Keuringsverslag van een elektrische laagspanning- en zeer lage spanningsinstallatie

NIET CONFORM

Straatnaam: Siberiëstraat
Huisnummer: 36
Busnummer:
Postcode: 3900
Gemeente: OVERPELT
Land: België

Controlebezoek van een oude huishoudelijke elektrische installatie van een wooneenheid bij verkoop op vraag van de verkoper volgens (KB 08/09/2019) - AREI Boek 1- 8.4.2. en 8.2.1. en 4.2.4.3.

Afbeelding schakel- en verdeelbord:

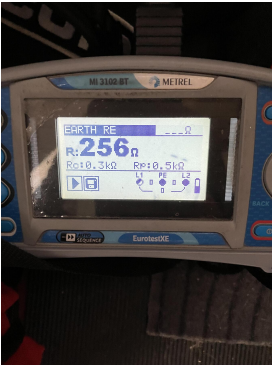
- I2.03 Eén of meerdere differentieelstroombeschermingsinrichtingen werken niet met testknop en/of stroominjectie. (Boek 1 Onderafdeling 6.5.7.2)
- I2.05 De spreidingsweerstand is groter dan 100 ohm. (Boek 1 Onderafdeling 4.2.3.2.)

- I5.13 De nominale spanning dient duidelijk vermeld te worden op een oordeelkundig gekozen plaats. (Boek 1 Onderafdeling 3.1.3.3.)
- I6.01 Een verzegelbare differentieelstroombeschermingsinrichting dient geplaatst te worden aan het begin van de installatie. (Boek 1 Onderafdeling 4.2.4.3.)

- I8.07 Leidingen zijn te bevestigen met aangepaste bevestigingsmiddelen. (Boek 1 Onderafdeling 5.2.2. en 5.2.9.)
- I8.17 De niet-gebruikte leidingen verwijderen of aan de uiteinden te isoleren. (Boek 1 Onderafdeling 4.2.3.3.b)

- I8.21 Kabeldoorvoeren uit te voeren met wartels of gelijkwaardig bescherming (Boek 1 Onderafdeling 5.2.6.1.).
- I9.02 Schakelaar, contactdoos of aftakdoos herschikken en opnieuw bevestigen. (Boek 1 Onderafdeling 1.4.1.3.)

- I9.03 De verbindingen dienen verwezenlijkt te worden in borden, verbindings- of aftakdozen, aan de klemmen van schakelaars, contactdozen of verlichtingsarmaturen. (Boek 1 Onderafdeling 5.2.6.1.)
